Révision allégée n°1 du PLU de Teilhède

0 – Compte-rendu de la réunion d'examen conjoint – avis des personnes publiques associées – décision de la MRAE – mémoire en réponse à l'avis de la MRAE

Réunion d'examen conjoint du 29 Janvier 2026

**Avis délibéré de la mission régionale d'autorité environnementale
sur la révision allégée n°1 du plan local d'urbanisme (PLU) de la
commune de Teilhède (63)**

Figure 2: Evolution du PLU-Site Chenaviaux. (Source dossier).

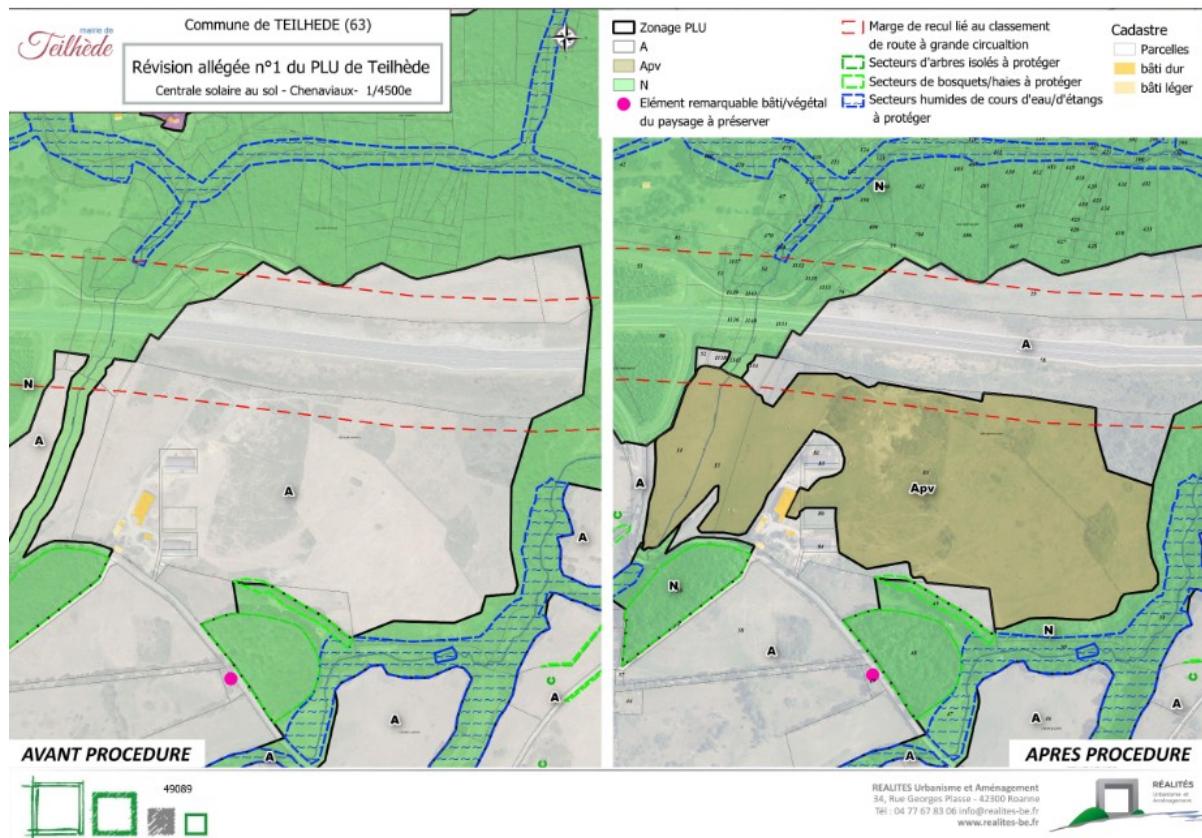
Sur le plan réglementaire, le zonage graphique du PLU identifie simplement une petite portion de haies ou de bosquets à préserver sur le secteur de Lalong (cf l'extrait du règlement /document 4a). Il n'y a pas de trame spécifique dans le règlement graphique afin d'assurer la préservation de ces haies/bosquets ou arbres isolés au cœur du zonage Apv ou sur ses contours. L'introduction d'une sur-trame au zonage graphique est nécessaire afin de garantir la préservation de la biodiversité existante. Il en est de même aux abords du ruisseau de Combelou à l'est des Chenaviaux, où la préservation de la ripisylve et du ruisseau ne sont pas garanties⁸. En outre, les futurs linéaires de haies à planter sont à inscrire au règlement écrit du PLU sur ce zonage Apv pour traduire l'ensemble des mesures ERC annoncées pour le projet. La préservation de ces espaces de biodiversité doit être assurée, au moyen par exemple de la mise en place d'une opération d'aménagement et de programmation (OAP) ou en ayant recours à l'article L.151-23 du code de l'urbanisme.

- **de reprendre intégralement l'évaluation des incidences de la révision du PLU (et non des incidences du projet de parc agrivoltaïque) et de présenter les mesures d'évitement, de réduction voire de compensation associées ;**
- **d'inscrire au règlement du PLU les haies et bosquets, les arbres isolés, la ripisylve à préserver sur ce nouveau zonage Apv, et également les futurs linéaires de haies qui seront plantés, afin d'en garantir la bonne conservation ;**
